# 三菱シーケンサ テクニカルニュース

No. FA-D-0106 1/3

**表 題** Ethernet回線誤接続時のWDTエラー検出によるシーケンサ停止について

**適用機種** Q03UDECPU, Q04UDEHCPU, Q06UDEHCPU, Q10UDEHCPU, Q13UDEHCPU, Q20UDEHCPU, Q26UDEHCPU, Q50UDEHCPU, Q100UDEHCPU

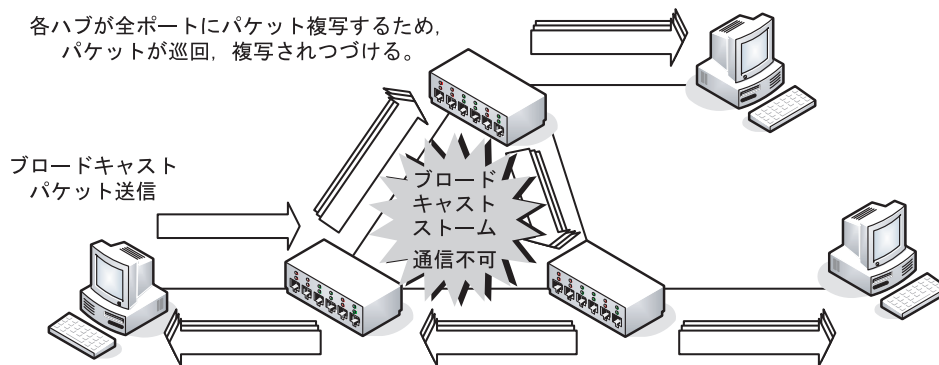
下図のように誤ってEthernet回線をループ形状に接続すると、帯域がブロードキャスト（一斉同報通信）パケットで埋まってしまい、通信ができなくなりますので、回線をループ形状にしないでください。

Ethernet回線をループ接続にすると、ブロードキャストパケットは全ポートに複写・送信されるため、パケットが巡回します。さらに全ポートに複写・送信されつづけるため、パケットが回線の帯域を埋めてしまい通信ができなくなります。（この現象をブロードキャストストームと呼びます）

### 1.1 Ethernet回線誤接続時のシーケンサの動作について

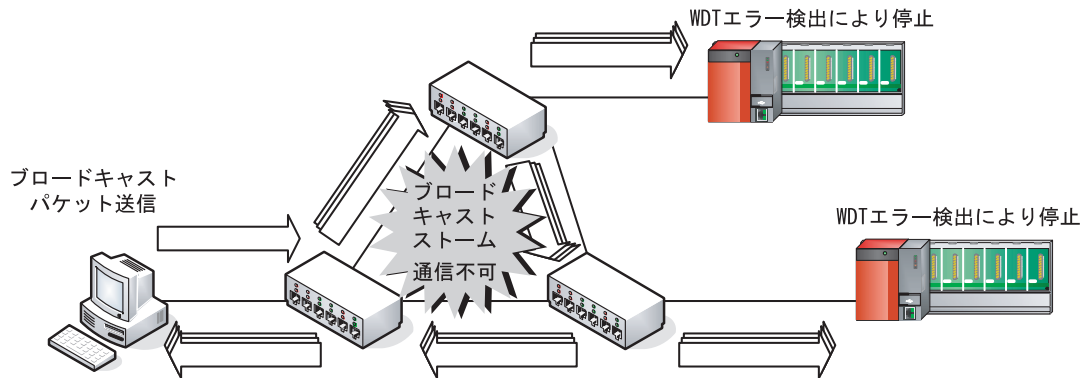
QnUDE (H) CPUは誤接続時のシステムの安全性を確保するため、下記の仕様としています。

- 通信処理負荷によるスキャンタイムの延びを監視し、WDTエラー(エラーコード：5001)を検出してシーケンサを停止させます。
- 複数台のQnUDE (H) CPUが回線に接続されているときは、すべてのQnUDE (H) CPUでWDTエラーを検出し、シーケンサを停止させます。
